Formular de evaluare a condițiilor de accesibilitate a clădirilor publice

Categorii	Indicatori	Date colectate
Localitate, raion:	Ialoveni (Ialoveni)	
Adresa, strada, nr.:	IMSP Policlinica Raionala Ialoveni, Bulevardul Alexandru cel Bun 7, Ialoveni, Moldova	
Instituția:	Spitalul raional Ialoveni	
Tipul instituției:	Instituție medicală	
Latitudinea:	46.9542081 ,	
Longitudinea:	28.7712472

Fig. V.42.a Amenajarea unei cabine WC adaptate - tip A

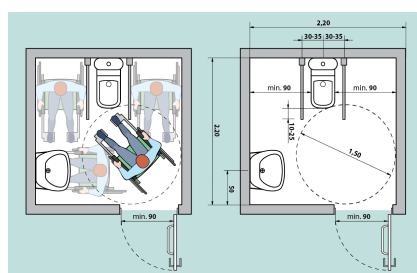
Grup sanitar în exterior:	Nu
Grup sanitar în interior:	Da . La Parter
Există indicatoare pe coridoare și pe ușă, care semnalează grupul sanitar accesibil:	Da
Ușa de intrare WC interior, lățime:	51 cm Standard: ușa trebuie să fie de minim 90 cm
Prag ușă de intrare:	Prag cu înălțimea: 2 cm Standard: maxim 2 cm
Dimensiuni cabină WC:	103 cm x 250 cm Standard: minim 160 x 180 cm
Vasul WC are bare de suport:	Nu
Mecanismul de scurgere a apei este:	Integrat în vasul WC
Lavoar/chiuveță:	Da , înălțimea de: 70 cm Standard: h - 85 cm
Este spațiu liber sub lavoar:	Da , dimensiunea de: 50 cm Standard: minim 67 cm
Este uscător de mâini:	Nu
Înterupătoarele sunt poziționate la o înălțime de 80 până la 110 cm de la podea:	Da , la înălțimea de: 160 cm
Toaleta este echipată cu sistem/buton de alarmă:	Nu
În toaletă sau cabine există cuier pentru haine:	Nu
Culori contrastante:	Nu Standard: este o diferență de culoare contrastantă (culori închise / culori deschise) între perete și podea

Colacul de WC este de o culoare contrastantă cu vasul de WC:	Nu
Iluminare bună (lumină de zi și lumină artificială) în WC:	Nu
